I.dz. 01044/PIM/03/24/MK/2023-372

Dotyczy: **postępowania przetargowego pn. „Budowa pływalni krytej przy ul. Taborowej [POZNAŃ]”, postępowanie numer PIM/01/24/ZP3/2023-372.**

### **Pakiet nr 7**

### Pytanie nr 11

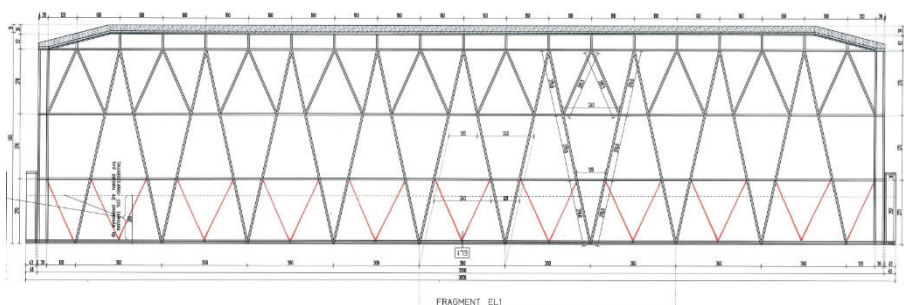
Ze względu na bardzo duże gabaryty szkła w fasadzie aluminiowo-szklanej EL1, prosimy o zgodę na wprowadzenie dodatkowego podziału (oznaczono kolorem czerwonym), zgodnie z poniższym rysunkiem; dodatkowy podział pasma dolnego w świetle przebiegu konstrukcji stalowej z rur D244,5x7,1

**Zamawiający wyraża zgodę na wprowadzenie proponowanych dodatkowych podziałów, poza dodatkowymi podziałami w dwóch skrajnych polach.**
